## AVIS IRSN N° 2023-00052

**Objet :** Agence nationale pour la gestion des déchets radioactifs (Andra)  
Centre de stockage de l'Aube (CSA) – INB n°149  
Demande d'autorisation relative à la prise en charge de colis de sources scellées usagées de  $^{60}\text{Co}$  de forte activité conditionnées en paniers TWB

**Réf. :** Lettre ASN CODEP-CHA-2022-056163 du 18 novembre 2022

Figure 1 : Structure du panier TWB.

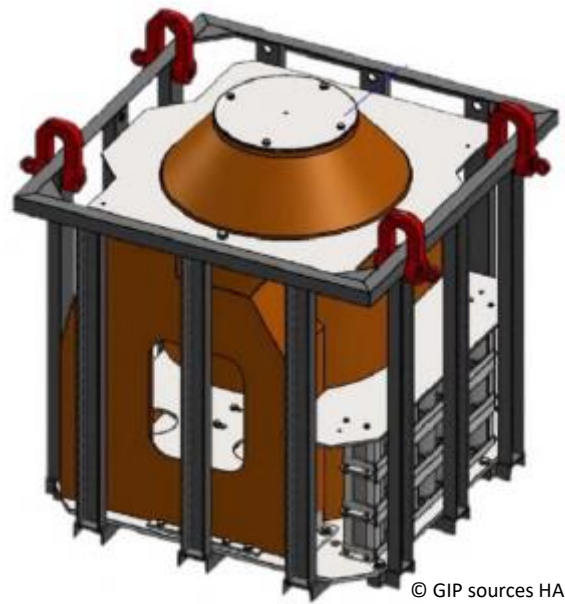
L'Andra indique que chaque indémontable est fixé à son panier TWB par un système qui lui est spécifique et qui est composé d'un ou de plusieurs éléments tels que des châssis, des brides, des vis ou encore des plaques de blocage, le rendant ainsi solidaire du panier. Au cours de l'expertise, l'Andra a en outre indiqué que les ouvertures des indémontables sont bloquées par différents moyens comme la mise en place d'un élément directement sur l'indémontable (capot ou blocage de la porte), ou par une orientation au sein du panier de telle sorte que l'ouverture se trouve face à une plaque ou à un autre indémontable. S'agissant des boîtes de 1 L, elle indique qu'elles sont positionnées dans des cadres mécanosoudés à la structure du panier TWB et placés entre une plaque supérieure et une plaque inférieure afin de les bloquer (illustration en figure 2 de l'annexe au présent avis). L'Andra ajoute que les boîtes de 1 L ont fait l'objet d'essais de chute à 1,5 m de hauteur concluant à l'absence d'ouverture du couvercle. Elle précise enfin que les paniers TWB seront manutentionnés lors des opérations de réception et de conditionnement au maximum à 2,2 m de hauteur et que ces opérations se dérouleront à faible vitesse et sur une faible distance. Sur cette base, l'Andra exclut la sortie d'une source scellée hors d'un indémontable ou d'une boîte de 1 L en cas de chute du panier TWB. En l'absence de test de chute sur les paniers TWB, sur les indémontables et sur les boîtes de 1 L à une hauteur représentative de la hauteur de manutention maximale prévue, **l'IRSN estime que les dispositions prises par l'Andra, bien qu'elles soient de nature à limiter l'ouverture des indémontables et des boîtes de 1 L, ne permettent pas d'exclure la sortie d'une source hors d'un indémontable ou d'une boîte de 1 L en cas de chute.**
